LICITACION P/37: “Ruta 8 Ensanche y refuerzo del Puente sobre Río Olimar”

P/37 "Ruta 8 – Ensanche y refuerzo del puente sobre el Rio Olimar"

COMUNICADO N° 2

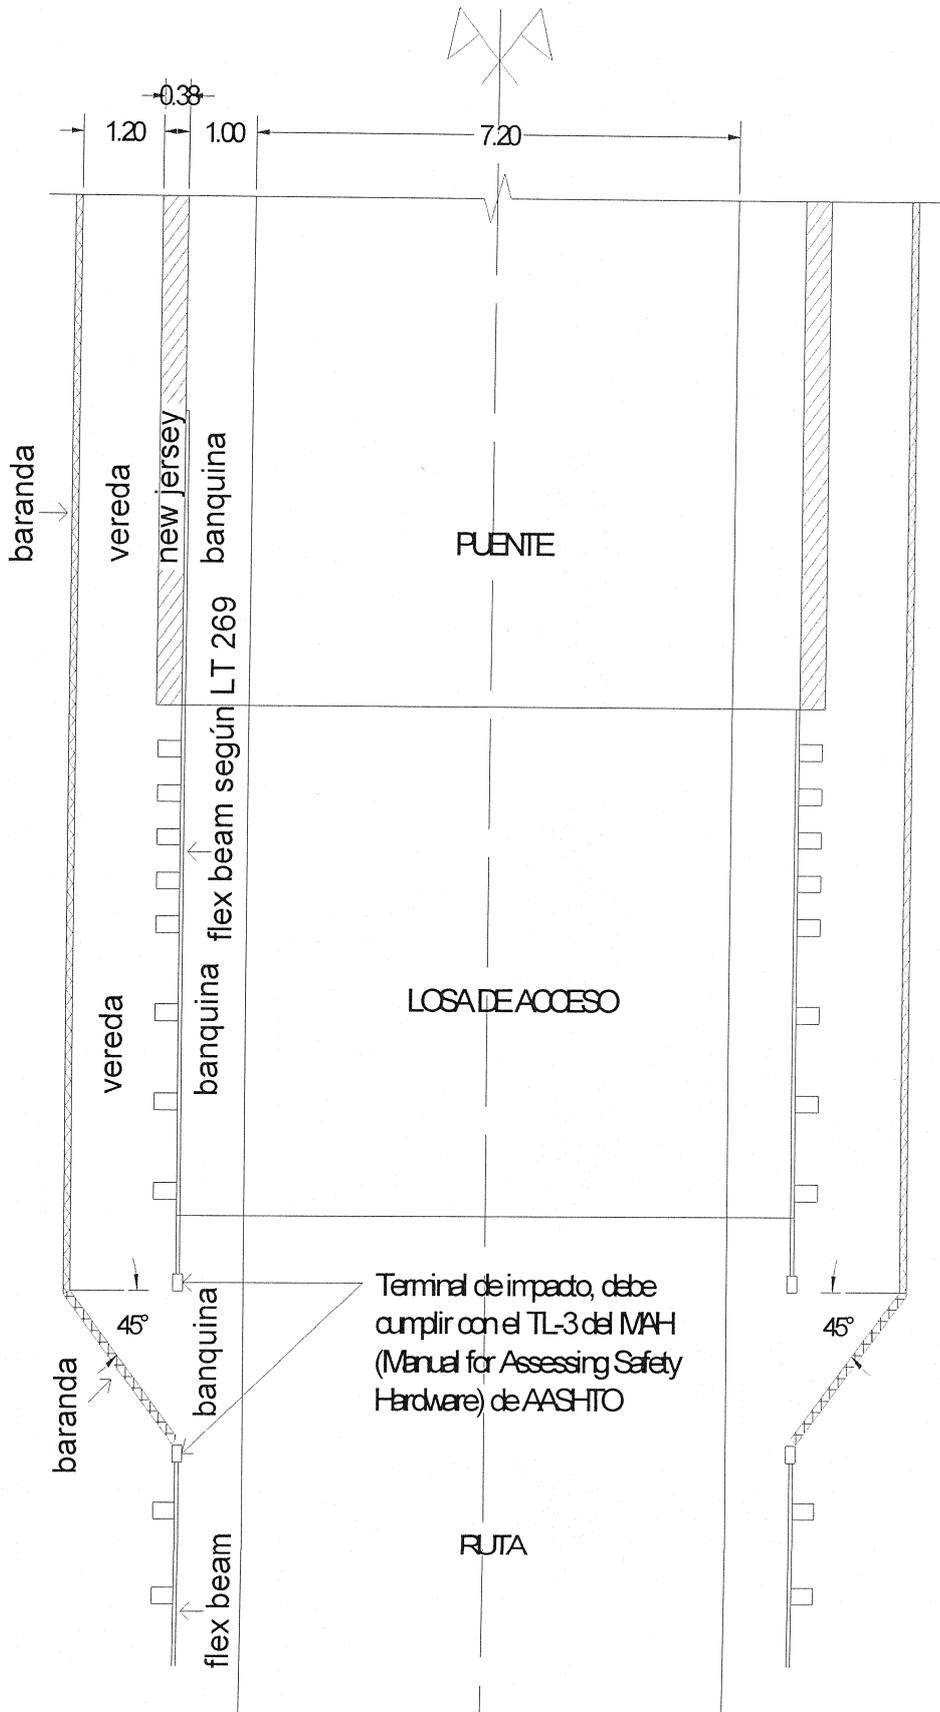
Enmienda N° 3

Se agrega en la Sección 7 Especificaciones y Condiciones Técnicas, cláusula 7 Proyecto de accesos, el siguiente esquema de transición de vereda a banquina:

¿Cómo y dónde es la transición (en planta) entre el ancho de la vereda y el metro de ancho de la banquina?

Si la transición es en la longitud de la losa de acceso, ¿la losa de acceso debe llevar New Jersey?

Aún con New Jersey o Flex beam en la Losa de acceso, separando la vereda de la calzada, si la transición de la vereda es en la losa de acceso la Banquina queda de 1m? (Se pierden 38 cm de NJ o 50 cm de Flex Beam).

Ver Enmienda N° 3 de este comunicado.
